Vesturhöfn - Örfirisey - breyting á deiliskipulagi - Fiskislóð 15-21

ÖRFIRISEY / FISKISLÓÐ 15-21 / Staðgr. 0-1-1089301 / TILLAGA AÐ DEILISKIPULAGSBREYTINGU

GREINARGERÐ - BREYTING FYRIR FISKISLÓÐ 15-21

verknr. teikning / bl.stærð dags.
14-04-M (90)1.01 A2 04.10.23

TILLAGA AÐ BREYTINGU Á DEILISKIPULAGI M 1:2000

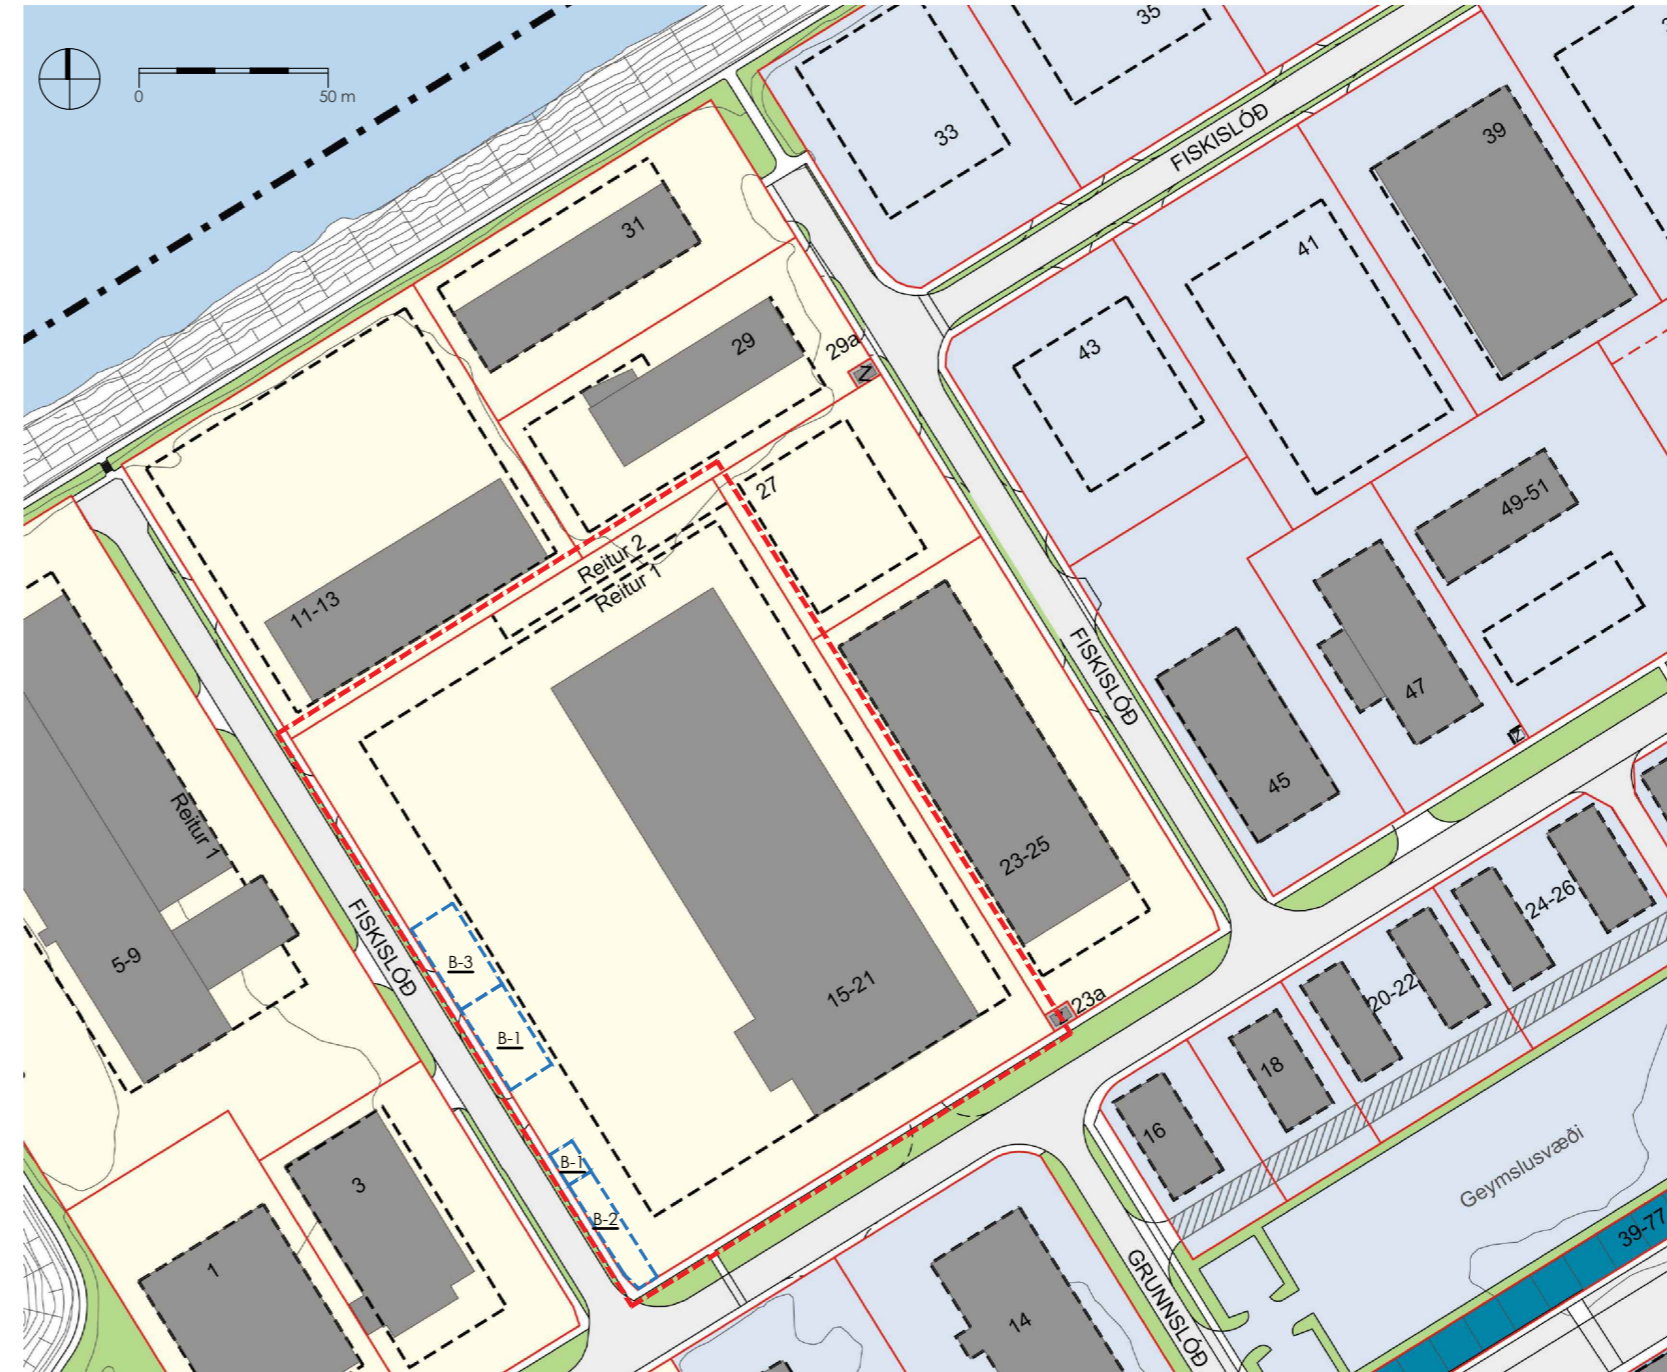
Á lóðinni verður komið fyrir eldsneytisráðgjöf og rafhleðslustöðvum fyrir bifreiðar. Skilgreindir eru þrjú mismunandi byggingareitir fyrir þessa starfsemi:

- Skilgreindur er **byggingareitur ofanjarðar (B-1)** fyrir mannvirki, og tækjabúnað sem eru ofanjarðar. Þau mannvirki sem gert er ráð fyrir að risi innan þess reits eru m.a.: eldsneytisafyllingarstöð með tveimur eldsneytisráðgjöfum til almenninga nota samanber samning, fyrir lóðarhafa og rekstraðila, ásamt tæknirými fyrir dælubúnað og loftunarrör. Um er að ræða hefðbundin dælubúnað. Einnig mun verða reistar skiltaflötur til verðmerkingar á eldsneyti.

Hámarkshæð á umgjörð/ramma á eldsneytisafyllingarstöð er 4.0 m.
 Hámarkshæð á loftunarröri fyrir olíuskilju er allt 3.5 m.
 Hámarkshæð á búnaði við dælingu er 3.0 m.
 Hámarkshæð á tæknirými er 1.5 m m.v. jarðvegryfirborði.
 Hámarkshæð skiltaflatar er 5.0 m.

- Skilgreindur er **byggingareitur ofanjarðar (B-2)** undir rafhleðslustöðvar fyrir bifreiðar, rafmagnstöflu- og hleðslutöfluskápa.

Hámarkshæð á rafmagnstöflu- og hleðslutöfluskápum er 2.1 m.
 Hámarkshæð á hleðslustöðvum er 2.5 m.

- Skilgreindur er **byggingareitur neðanjarðar (B-3)** fyrir tæknibúnað, eldsneytistanka, olíuskiljur og geyma fyrir rúðuvökva og íblöndunarefni.

- Við gerð aðaluppdráttar, vegna fjölkustöðvar, skal skila inn lóðaruppdrætti þar sem fram kemur hvernig aðgengi fyrir gangandi og hjólandi vegfarendur verður inn á lóð ásamt tengingu við aðalinnnganga bygginga. Einnig skal gera ráð fyrir lággróðri eða trjám þar sem hægt er að koma því við. Jafnramt skal koma fyrir hjólfreiðastæðum á lóð sbr. leiðbeiningarrit um bíla- og hjólastæðastefnu Reykjavíkurborgar.
